(仮称) 千葉袖ヶ浦天然ガス発電所建設計画
環境影響評価準備書（再手続版）についての
意見の概要と事業者の見解

令和 7 年 3 月

株式会社千葉袖ヶ浦パワー

環境影響評価準備書について述べられた意見の概要と事業者の見解

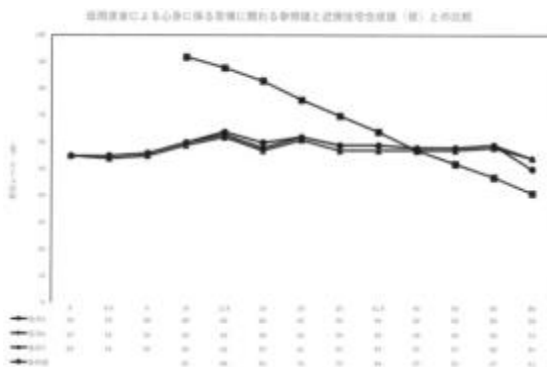
25	<p>空気冷却式復水器からの騒音について</p> <p>今回の準備書は気候危機まっただなかにあるなかで燃料がガスと言っても、200 万 kW のガス火力は 100 万 kW の石炭火力同等以上の CO2 を排出する件については別紙で書くとして</p>  <p>ここでは空気冷却式復水器からの騒音について書きます。</p> <p>都会のマンション住まいの社員に聞いてもらえればすぐに分かる話として</p> <p>① マンション 1, 2 階のベランダの騒音よりも高い階のベランダの騒音が大きい。</p> <p>気温と風の影響も大きく、曇った日に遠い電車</p>	<p>(気象条件及び地形と騒音の関係について)</p> <p>施設の稼働(機械等の稼働)に係る騒音の予測手法は、「ISO9613-2 Acoustics -Attenuation of sound during propagation outdoors, Part2 : A General method of calculation (音響一屋外における音の伝搬減衰, その 2 : 一般的計算方法)」を採用しました。この予測式は、風と同じ方向に音が伝播するような順風伝播の場合、あるいは地表面に起因する気温逆転層が中程度に発達した場合など、音が伝播しやすい気象条件を前提としております。</p> <p>このため、施設の稼働(機械等の稼働)に係る騒音の環境影響評価は、音が伝播しやすい条件下における予測を行い、その結果として環境保全の基準等の確保に支障を及ぼすものではないと評価しております。</p> <p>また、地形との関係については、音源からの水平距離が近い場合においては、受音点の高さによる騒音値の変化が大きくなるのが想定されます。一方、音源からの水平距離が離れていくとともに、受音点の高さによる騒音値の差異は相対的に小さくなっていきます。施設の稼働(機械等の稼働)に係る騒音の予測及び評価では、発電所計画地から約 1km 離れた地点を予測地点(近傍住居</p>

No.	一般の意見	事業者の見解
	<p>の走る音が聞こえたり、向かい風の向こうに声が届かなかったりします。ですから埋め立て地に設置された 40m の高さから出た騒音は海岸段丘の高さと同じであっても段丘の上の住宅、マンション、県営住宅に影響するであろうと言うこと、また遠くまで届くことを想定することが必要です。</p> <p>② 軸受けが劣化した場合の騒音は信じがたい大きな騒音を出します。</p> <p>自分も冷却塔の維持管理業務をしていましたが 1 基あたり 30 台もの冷却ファンがあつて 3 基で合計 90 台もあれば維持管理の大変さが直観的に理解できます。</p> <ol style="list-style-type: none"> 現状の部品配置では騒音が発生した場合、どの部分が問題であるかの特定が熱風と風切音で困難、また上からはファンの羽根が邪魔して軸受けが見えにくく手が届かないのでモーター側軸受けかファン側軸受けかの判断も困難です。(異音は回転してないときは異音が出ないので不良個所が分かりにくい) 上にファンセットがあるので修理はクレーンを使って持ち上げ移動して修理し、またクレーンで戻すなどの際に高所作業になり危険であるし、修理費用は高くなる、モーターが温風中で寿命が低下 軸受けがオイルリング潤滑式はボールベアリング式かで故障までの寿命に大きな差がある ボールベアリングは潤滑油減少での故障がないため点検工数が少ない代わりに寿命が短い問題があります。 一方オイルリング式は軸が水平であることが必要で点検のために油面計が見えること、実際にオイルリングが回転しているかどうか従業員がパトロールで点検できるような配置である必要があります。しかし長寿命でベアリング故障での騒音問題は少ない 準備書要約書 18 ページの図のようにモーターとファンが垂直の上部配置はベアリング式の軸受けである必要があります。これは <ol style="list-style-type: none"> 多数のファン&モーターのセットから異常ファンと故障個所を特定が困難 修理も困難でクレーンが必要で費用が大きいとなります。 <p><u>故障個所の早期特定で騒音をだす確率を減らすためと作業安全性、修理単価削減のためにモーターとファンを下側にして横軸回転のファンにできないか？</u> そうすることで回転機械の騒音を熱交換機のフィンを通る間に低下させることができるのではないかと、安全性向上、修理費用削減と言うのが私の意見です。</p> <p><u>ついでに下図のように 30 台のファンセットの温風排気が集合されて煙突効果が発揮されるように配置できないか？</u> ということです。</p>	<p>等) としており、その地点の地表面において影響は少なく、環境保全の基準等の確保に支障を及ぼすものではないと評価しております。</p> <p>なお、「発電所に係る環境影響評価の手引 令和 6 年 2 月」(経済産業省、令和 6 年) (以下「発電所アセスの手引」という。) では、火力発電所における施設の稼働(機械等の稼働)に係る騒音の調査地域及び予測地域は、「騒音に係る環境影響を受けるおそれがある地域(原則として、対象事業実施区域及びその周辺 1km の範囲内)とする。」とされていることから、火力発電設備の運転による騒音について有意な環境影響を受け得る距離は、一般的に約 1km 以内であると認識しております。</p> <p>これらのことから、発電所計画地から約 2km 以上離れた高台においては、騒音による影響は高さによらず非常に少ないものと考えております。</p> <p>(ファン軸受けの劣化による騒音について)</p> <p>軸受けの劣化は、騒音・振動発生はもとより、機器の損傷、エネルギー変換効率の低下、安全上の問題など、様々な観点から対応する必要があるため、定期的な点検・部品交換等を通じて適切な維持管理が実施できるよう検討してまいります。</p> <p>なお、ファンを含む空気冷却復水器は、冷却効率を確保する、温風の再循環を防止する、メンテナンス性等、その構造には多くの考慮すべき事項があるため、これらも踏まえ最適な構造を検討してまいります。</p>
